東海第二発電所
設計及び工事計画変更認可申請
火災防護審査基準改正に伴う
火災感知器等の種別及び配置の変更

第1148回審査会合（2023年5月23日）における
指摘事項への回答

2023年9月11日
日本原子力発電株式会社

図1 火災感知器等の選定，組合せ及び設置の設計フロー（1 / 6）

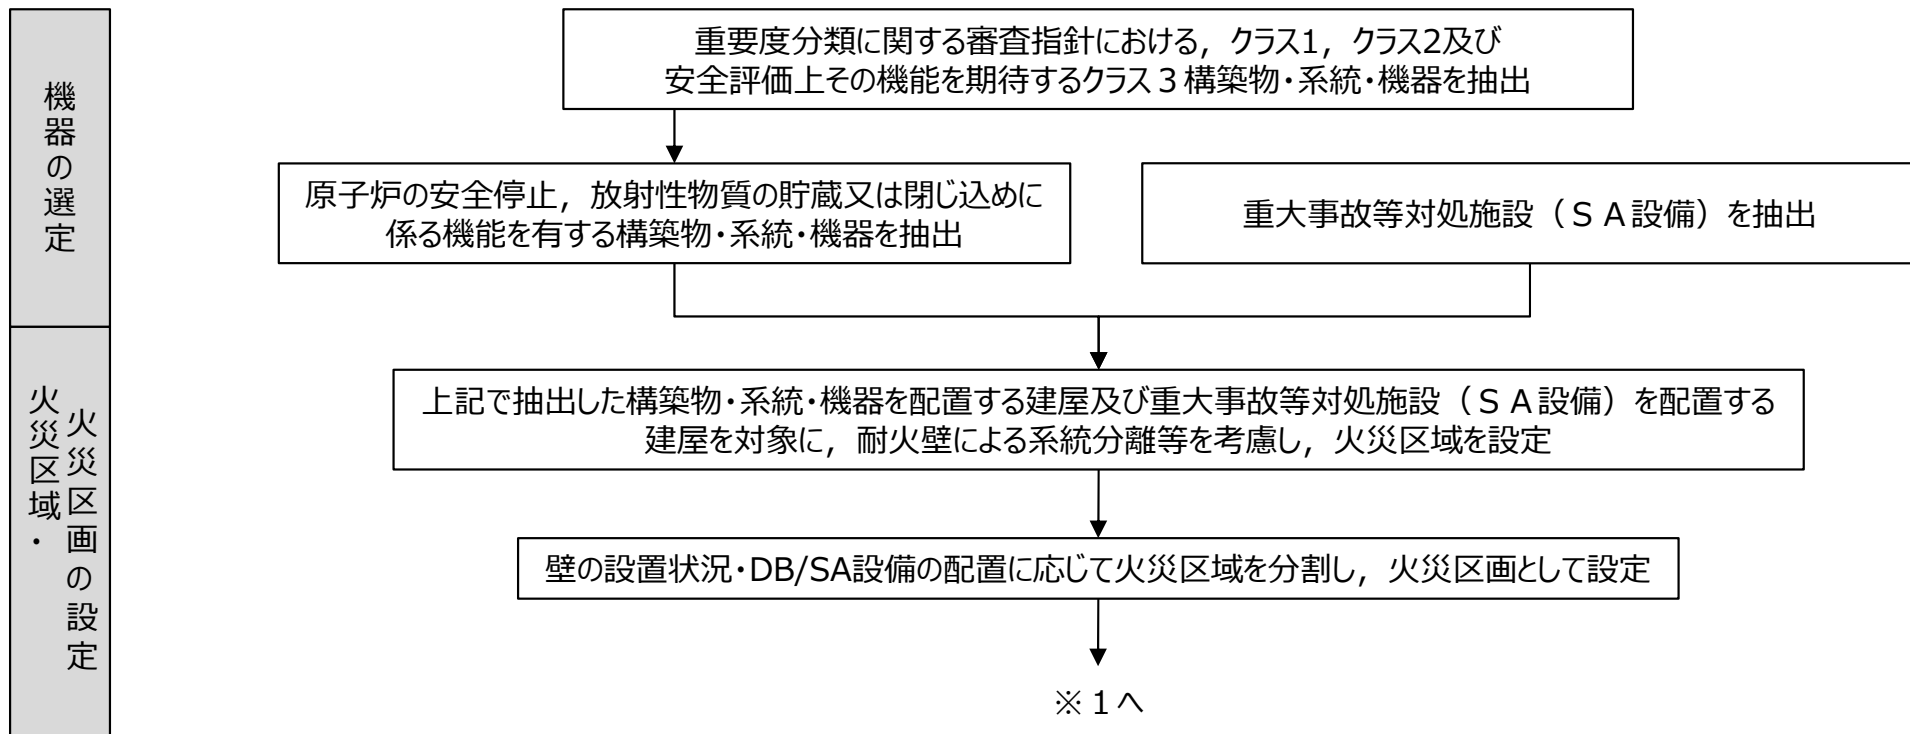
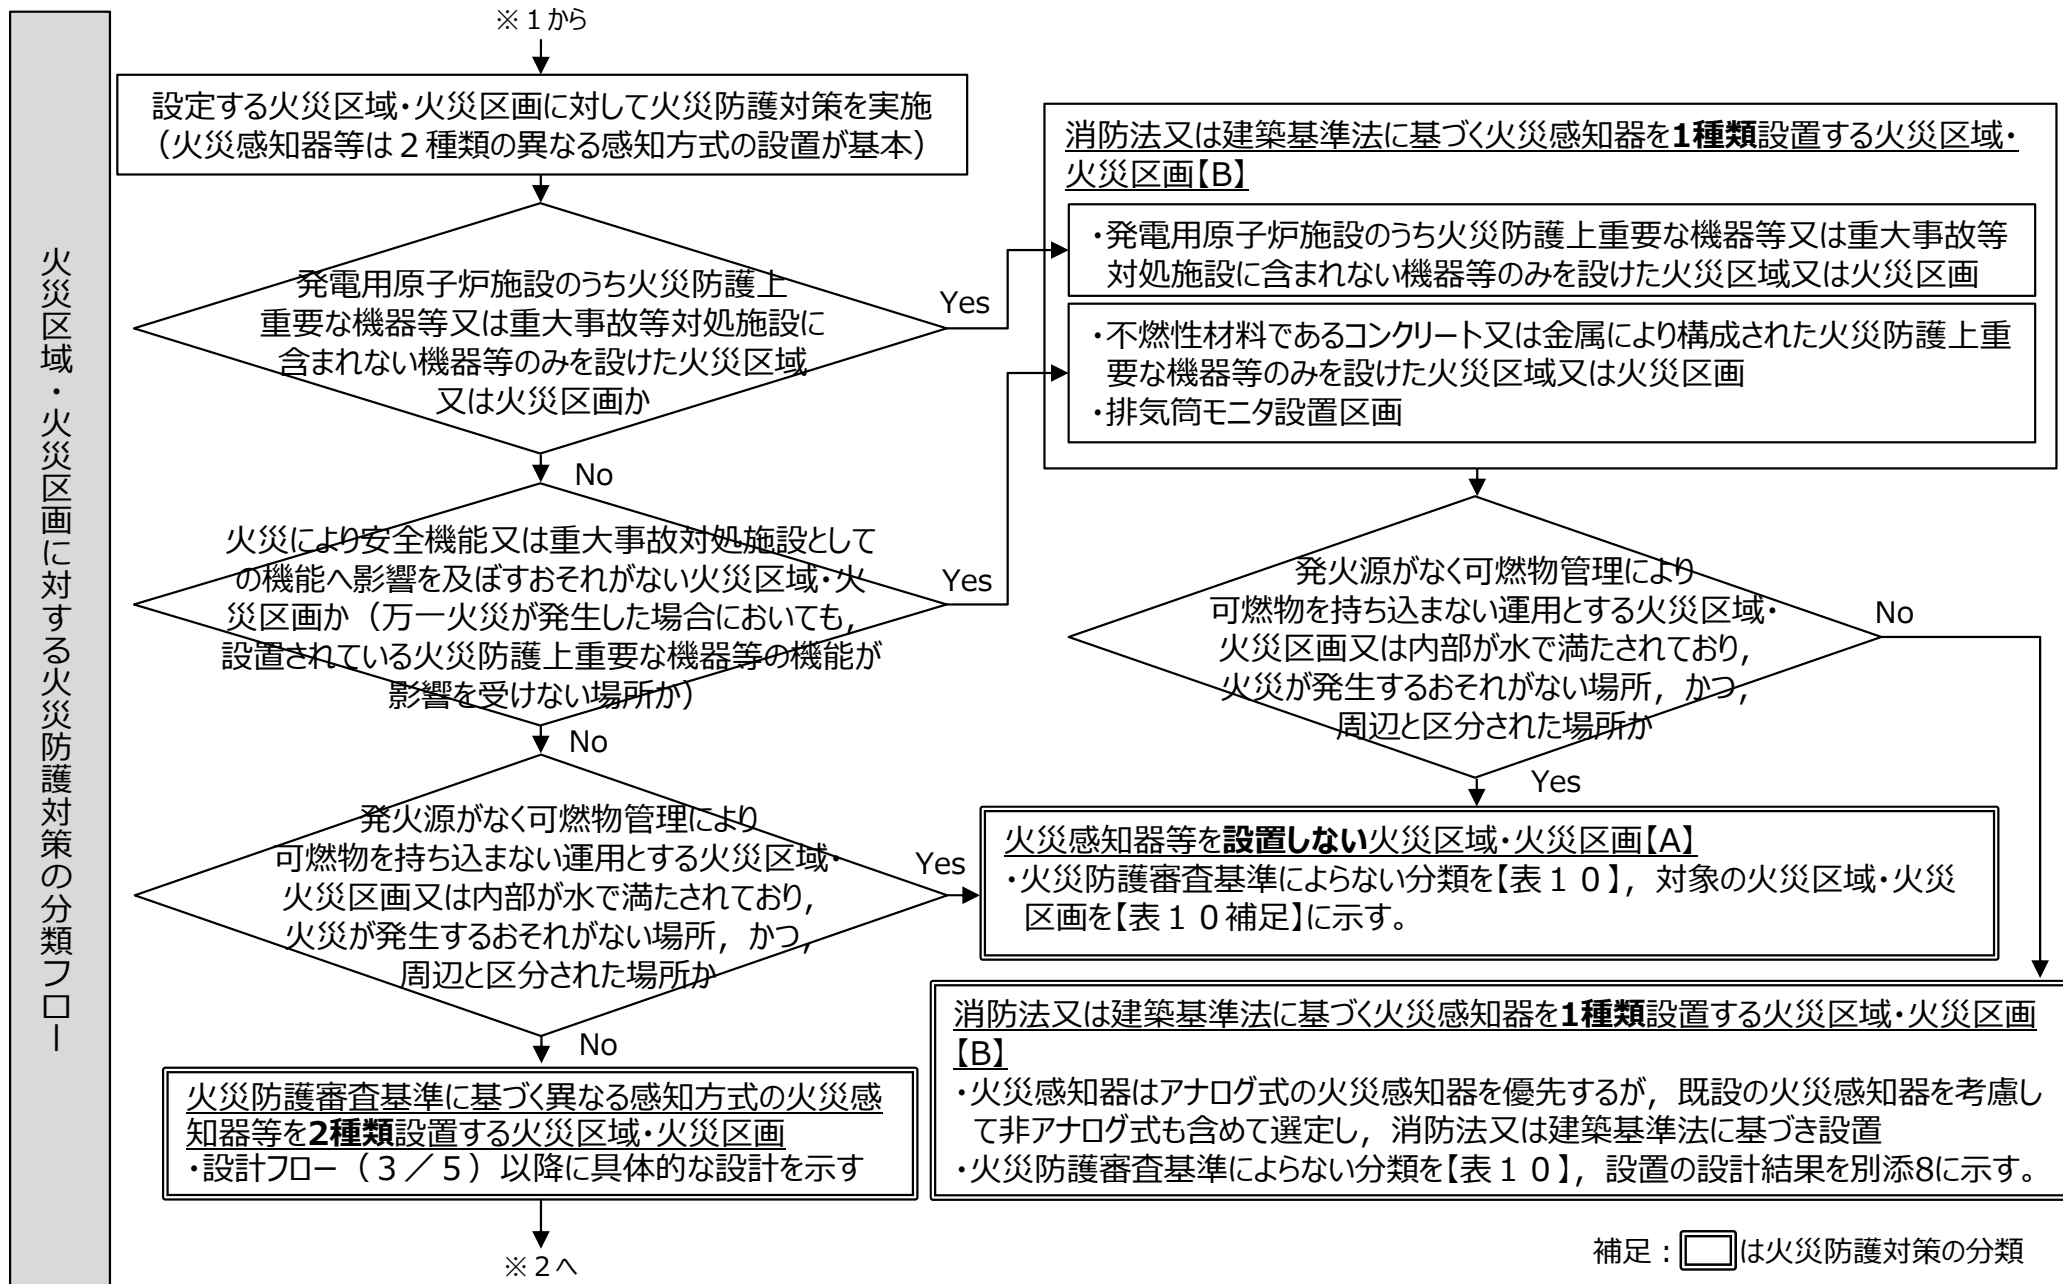
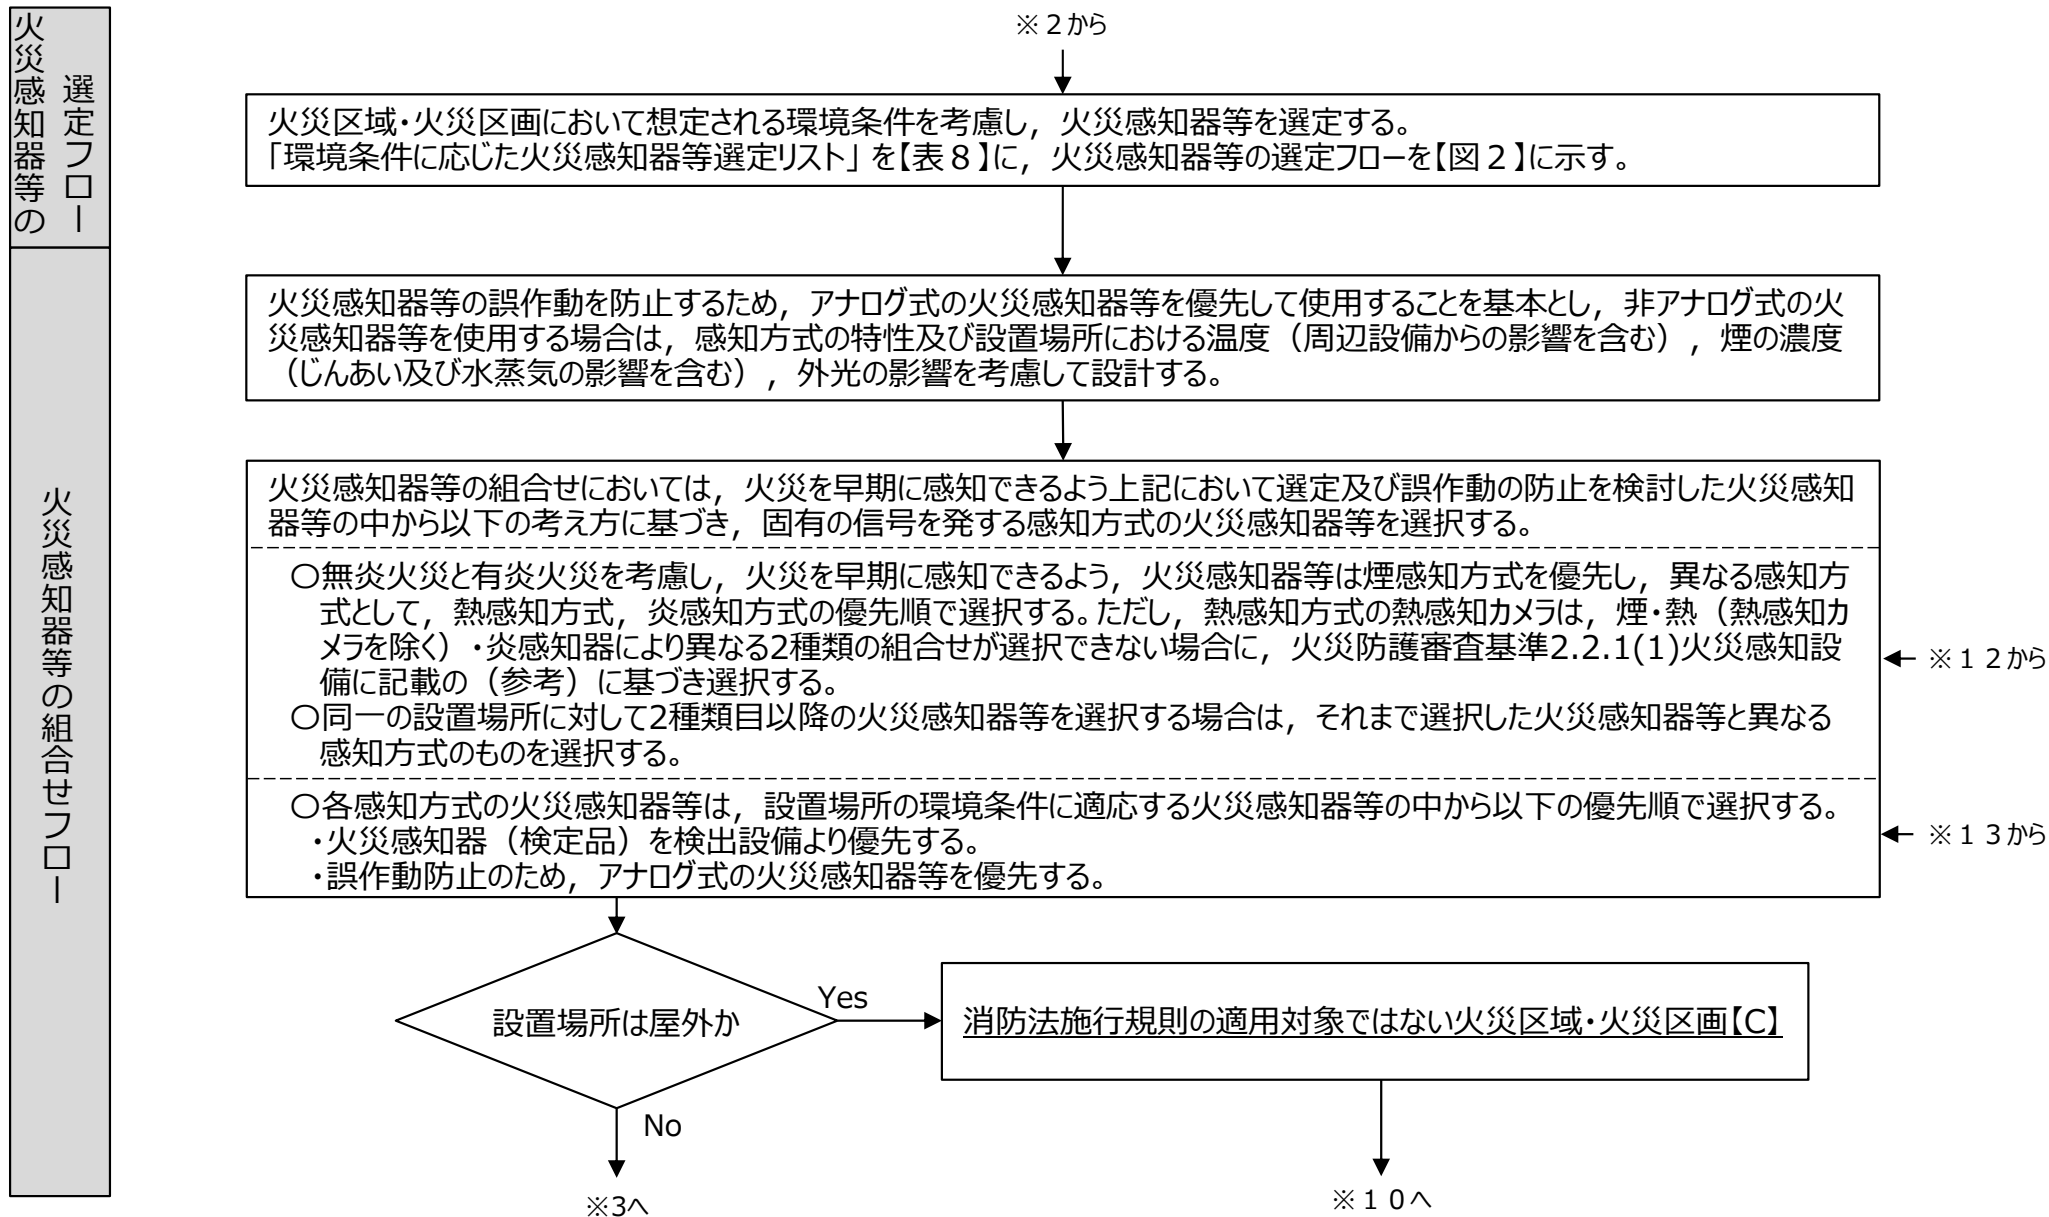
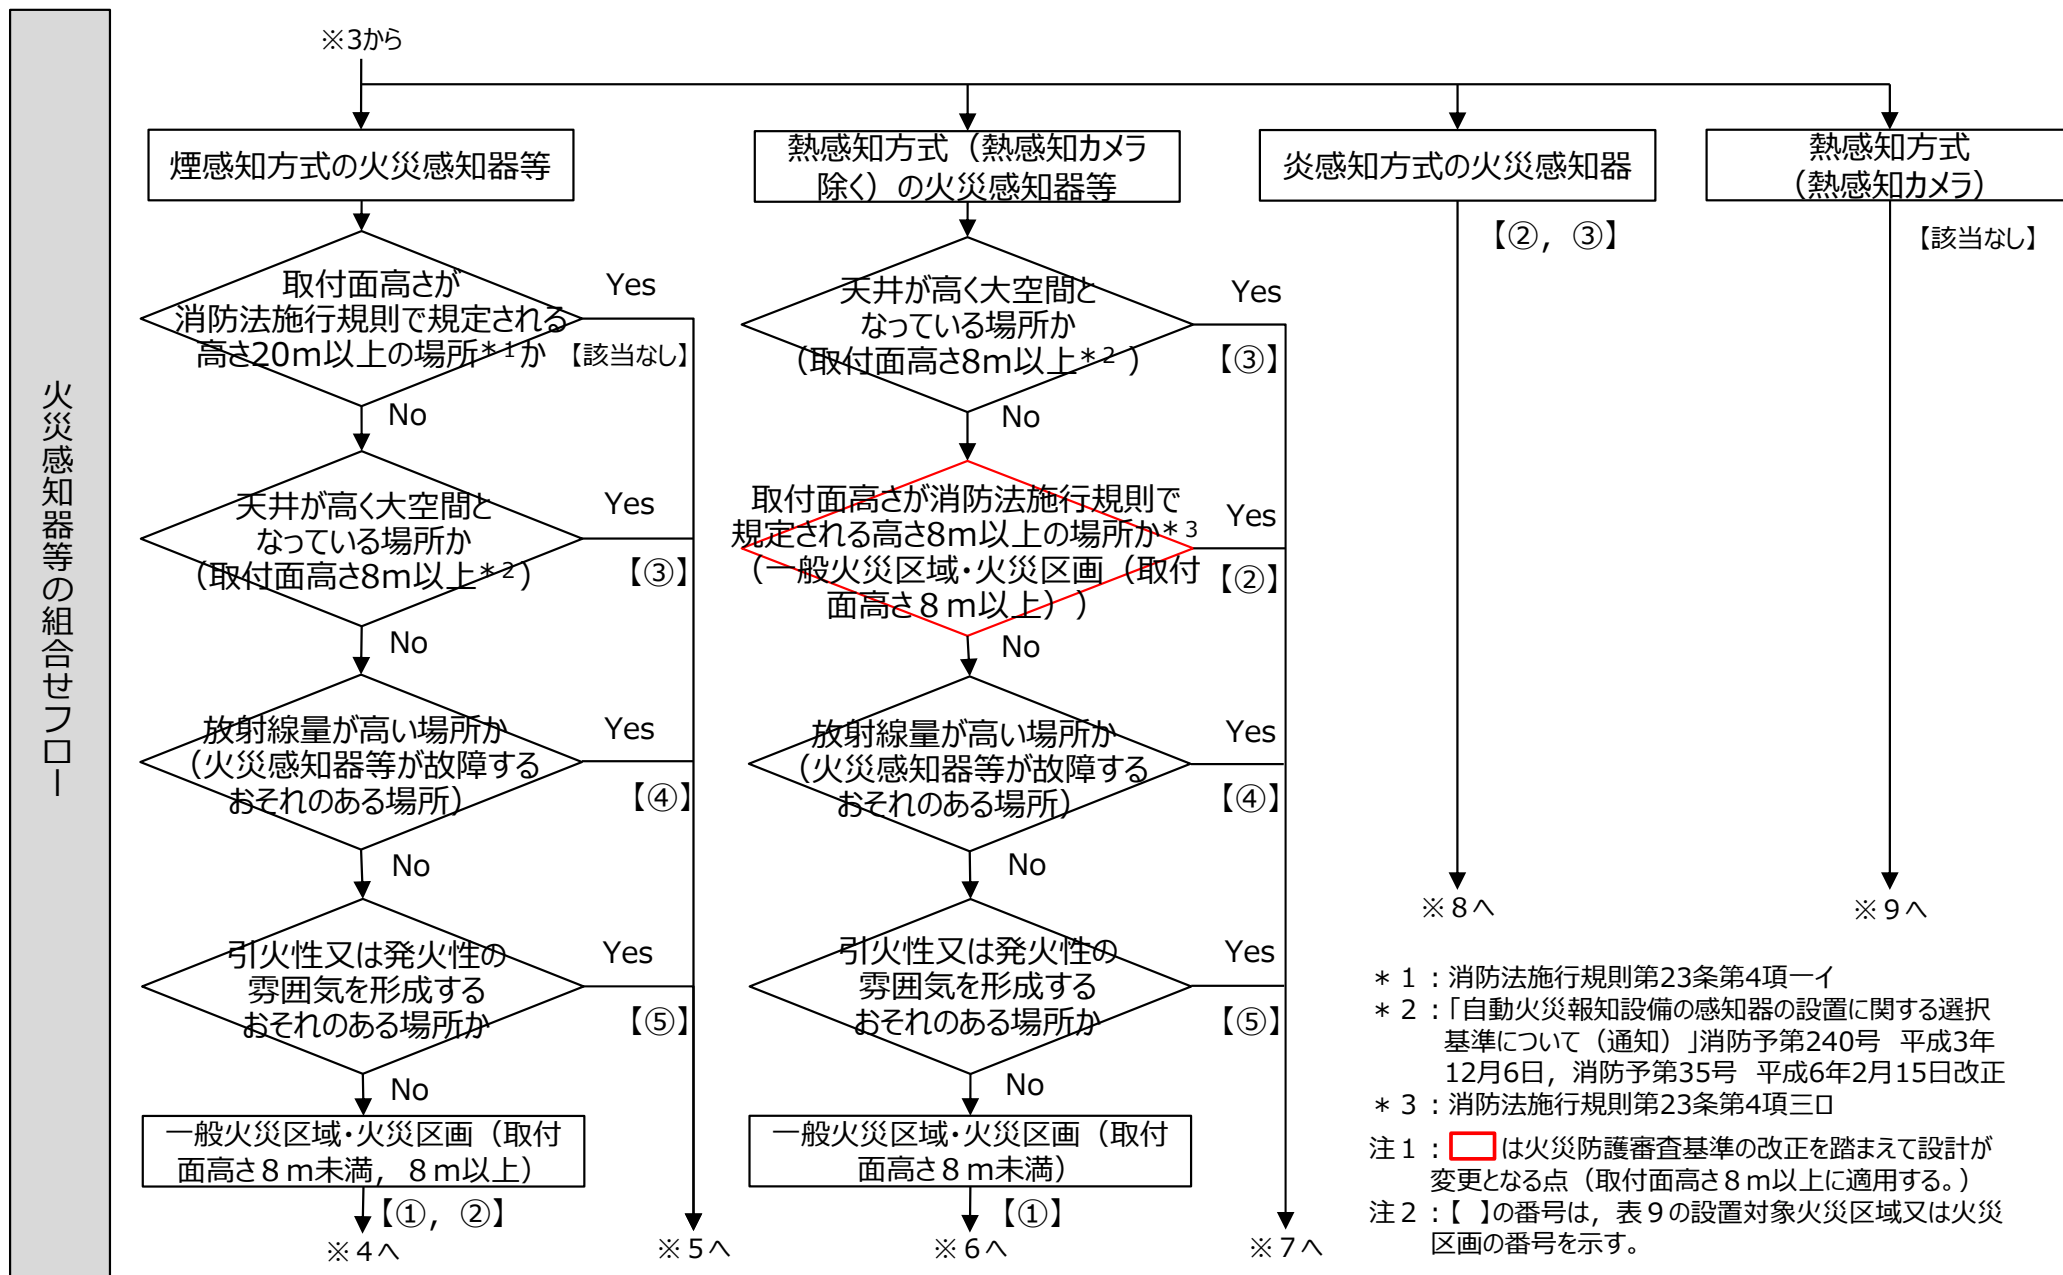
火災区域・火災区画の選定フローの分類と基本設計方針の関連が明確でないため、先行プラントの審査実績等を確認した上で、選定フローの分類と基本設計方針の明確化すること。併せて、火災感知器のバックフィットに係る火災防護審査基準の要求の原則及び原則に基づかない例外を明確にした上で、別添1（技術基準解釈、火災防護審査指針及び基本設計方針の比較表）における分類4（消防法又は建築基準法に基づく火災感知器の設置）の3項目が該当する基本設計方針を明確にすること。

- ▶ 先行プラントの審査実績を確認した上で、東海第二発電所の設備の配置状況や環境条件を踏まえて、「火災区域・火災区画の選定フロー」を「火災感知器等の選定、組合せ及び設置の設計フロー」に見直すとともに、設計フローに基づき、基本設計方針を見直しました。
- ▶ 併せて、火災防護審査基準の要求に基づかない例外が明確になるよう設計フローを見直した上で、火災区域・火災区画の分類を整理し、基本設計方針にて明確にしました。
